**INSTITUTO DE  
MOVILIDAD Y  
TRANSPORTE PARA  
EL ESTADO DE SONORA**

**Auditoría en seguridad vial con enfoque a usuarios más vulnerables.**

**Cruce en blvd. Encinas Johnson entre blvd. Juan Navarrete y calle Gral. Bernardo Reyes, Hermosillo, Sonora.**

Figura 7.7 Rampas de accesibilidad

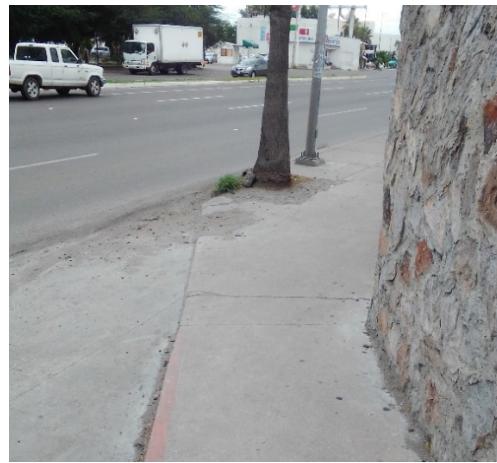
La prioridad para peatones y ciclistas es inexistente. Las rampas no están claramente marcadas ni las aceras cuentan con guía podotáctil (ver Figura 7.7). Aspectos limitantes para la accesibilidad de todos los usuarios. Habría que agregar que el paso de la ambulancia hacia el hospital se vuelve conflictivo debido a la falta de medidas que detenga a los vehículos automotores y otorgue preferencia al personal de salud para internarse a la institución.

Falta de continuidad en rampas para circulación

Rampas sin señalamiento

4. Guía podo-táctil para personas discapacitadas y con movilidad limitada. Se requiere de infraestructura legible y auto-explicativa para que las y los peatones sean capaces de identificar su espacio y tiempo de cruce (Ley General de Movilidad y Seguridad Vial, 2022).

Figura 7.10 Aspecto del puente peatonal

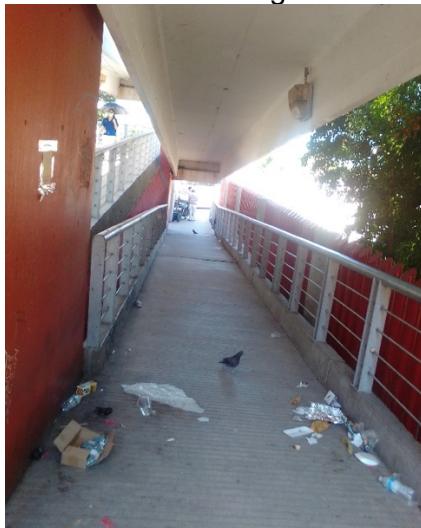
Para empezar, el puente presentó un aspecto deteriorado debido a la cantidad de basura, vandalismo y excremento de pájaros. A la par, el puente sirve de refugio a personas en situación de calle (ver Figura 7.10). Durante el recorrido nocturno se contabilizaron más de 6 personas instaladas en la rampa de acceso al puente. Cabe recordar que el área de tránsito frente al asilo Juan Pablo II también funciona como refugio y/o área de descanso para estas personas.

Rampa con basura

Presencia de grafiti y anuncios

11. Demolición/cancelación de puente peatonal existente. Se le recomienda al H. Ayuntamiento de Hermosillo retirar el puente ya que su cancelación puede originar y/o acrecentar otras problemáticas sociales relacionadas a la seguridad interpersonal.
